**Verslag huishoudelijke elektrische installatie op laagspanning en zeer lage spanning****Algemeen:**

| Referentie: <b>009-20260922-02</b> | Datum controle: <b>22/09/2026</b> |

| Adres installatie: <b>Tessenstraat 1A bus 0302, 3000 - Leuven</b> | Nummer teller(s): <b>1lgz0477232746</b>                                                                                                                                                     |

**T21** - Het elektrisch materieel is niet geplaatst volgens de voorschriften van de fabrikant/ regels van goed vakmanschap . (Boek 1: 1.4.1.3)

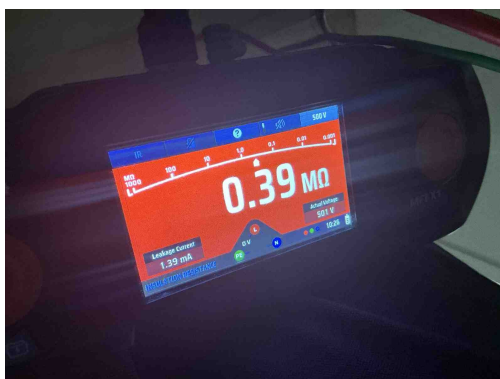
*Opmerking: Ophanging vijzen niet afgedekt,*

**I01** - De waarde van de isolatieweerstand per kring dient tenminste 0,50 Mohm (1000 x Utest) te zijn (Boek 1: 6.4.5.1).

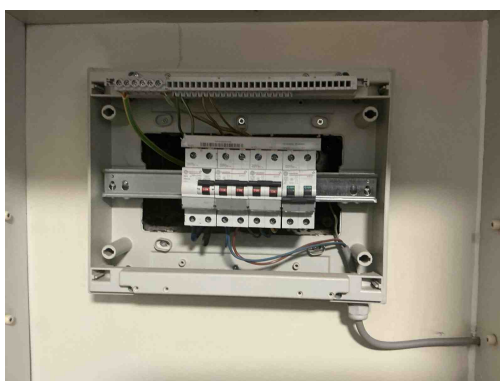
*Opmerking: 2 automaten*
